Název zakázky: Nemocnice Vyškov - stavební úpravy křídla D3 pro
magnetickou rezonanci
Číslo zakázky: 100745

ZMĚNOVÝ LIST Č. 30

SO, PS: D.1.01.01.c

Řez 10-10

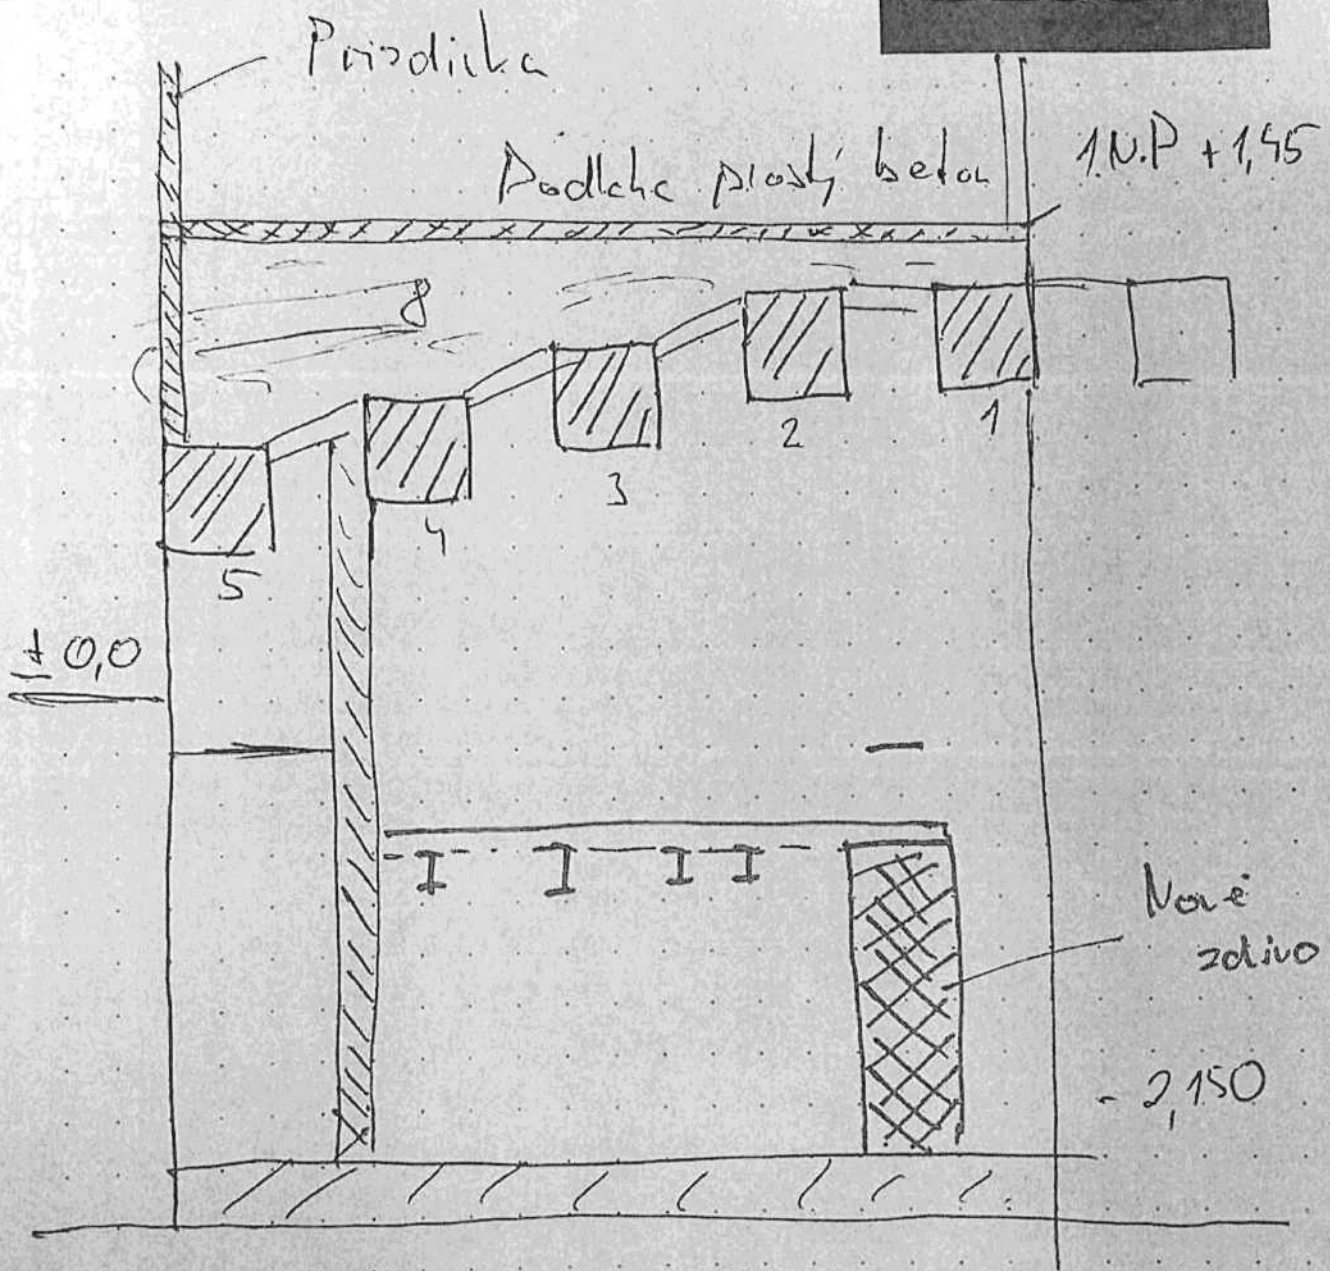
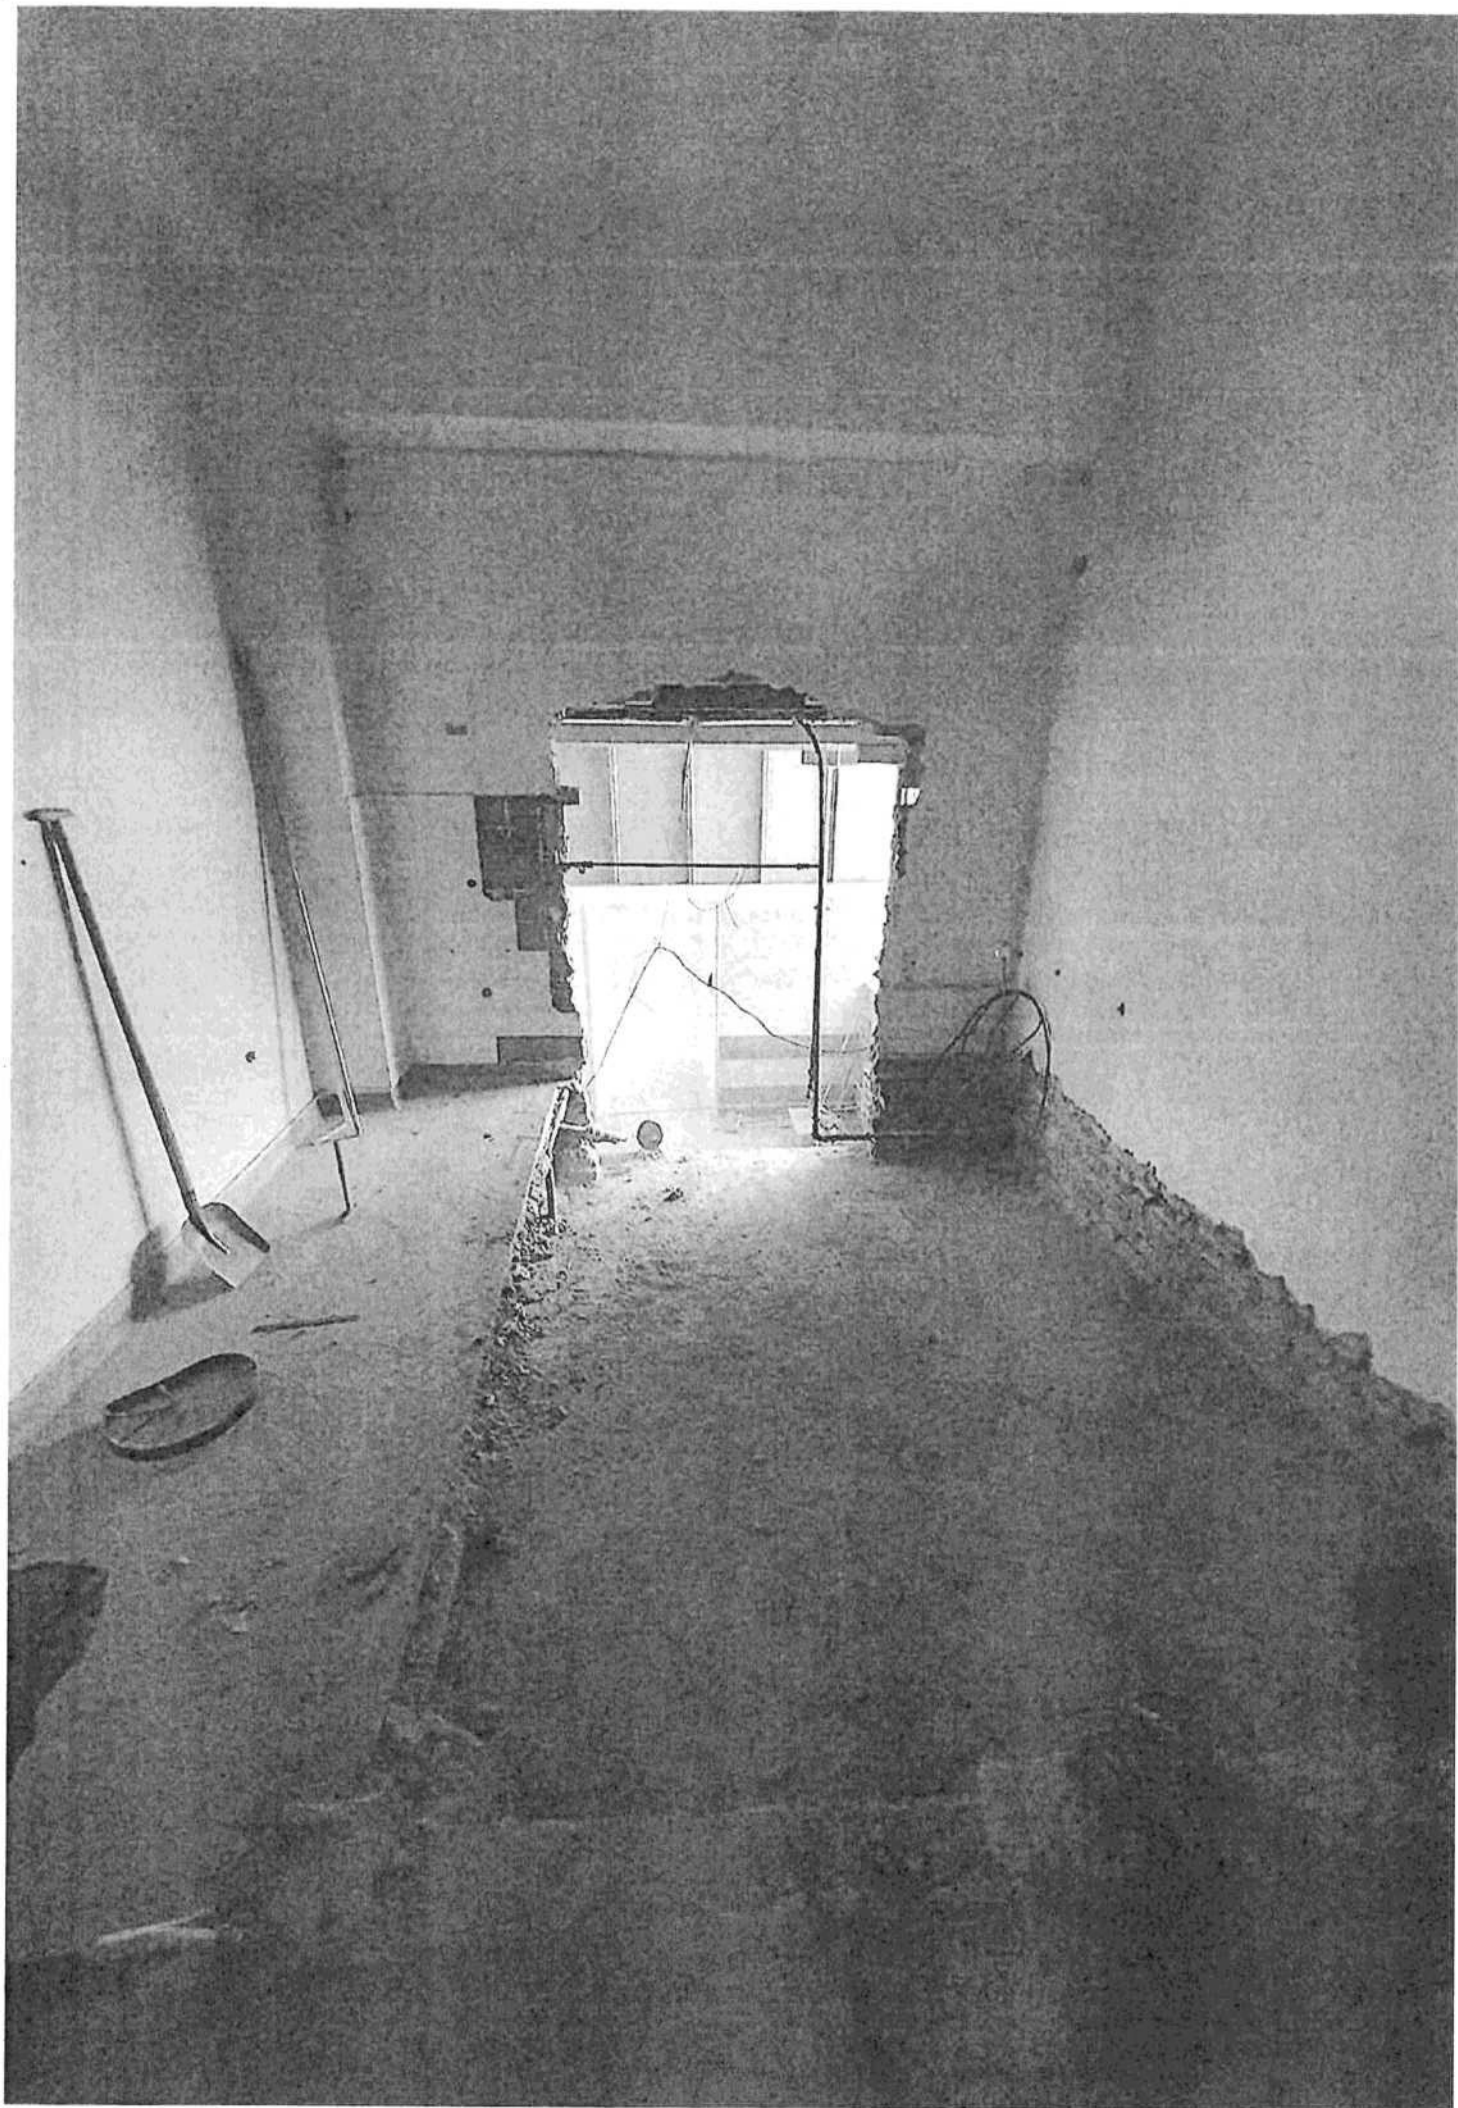
Popis změn a zdůvodnění: Předkládáme Vám tento změnový list na základě změny projektové dokumentace ze strany projektanta souboru nouzového osvětlení z data 04/23, kde byly některé svítidla nouzového osvětlení zrušeny a místo toho doplněny nové svítidla umístěné dle požární bezpečnostní zprávy. Změna byla vydána po provedení kabeláží a tras dle původního návrhu uzavřené smlouvy o dílo a tyto trasy je tedy nutné propojit v požárních krabicích a doplnit nové trasy k novým svítidlům.
